当該工事のクレーンが転倒したと想定した場合の3, 4号機への影響

3, 4号機 重大事故等対処設備への影響確認 添付資料2 4 (2/3)、p.158 (注:衝突可能性なしの2項目は割愛)

1,2号機 設計基準対象設備への影響確認 (20170217 関電報告、添付資料 24 (3/3))

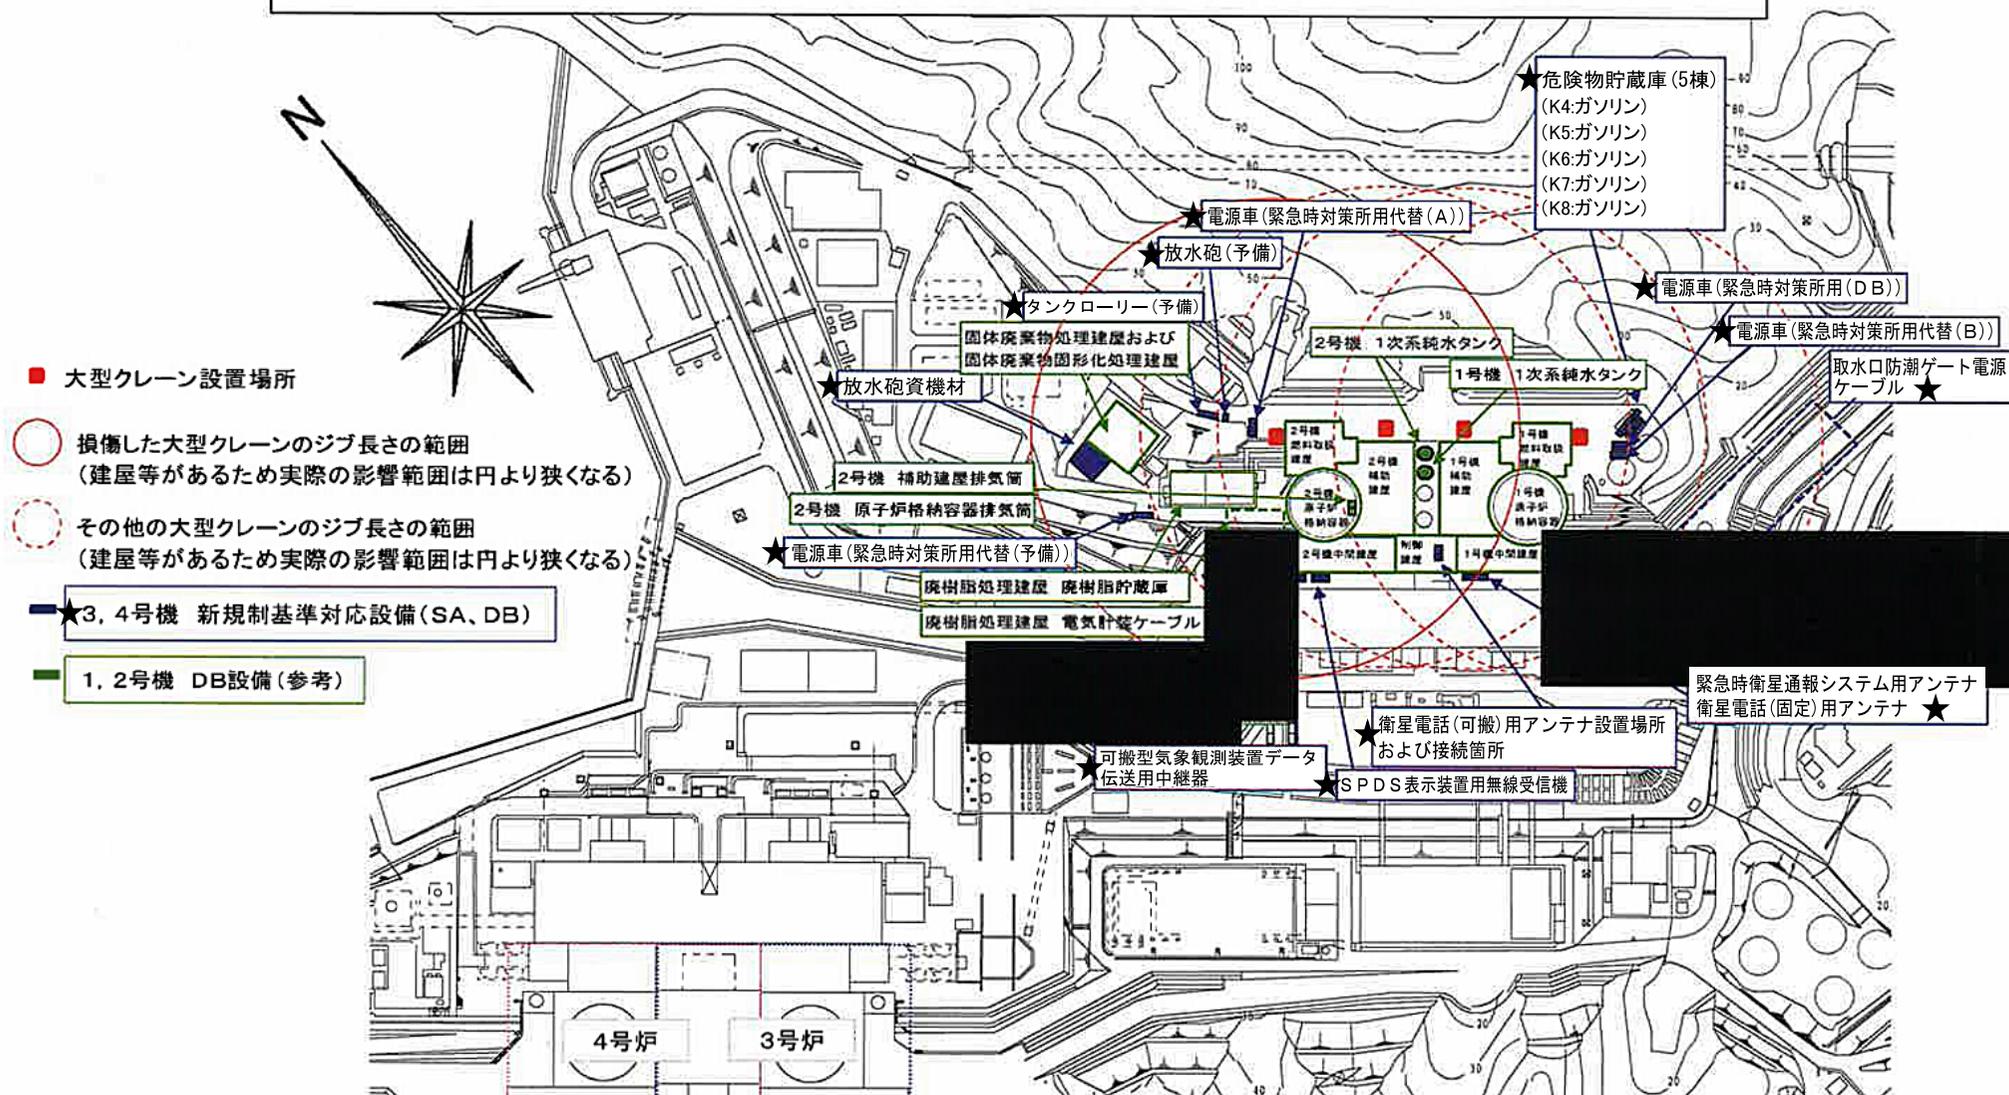
引用者メモ: a. 重大事故とクレーンの倒壊が重なった場合を想定していること—要確認。

b. ①、②において予備機は重大事故だけで必要なのではないか。

c. ③において、電源車は4台ともクレーン倒壊範囲内にあるのですべて使えないこともあり得るのでは。

d. ①、②、④、⑥、⑦、⑧、⑩には今後用意すべき対策が書かれているが、運転開始前にすでに準備されているか。
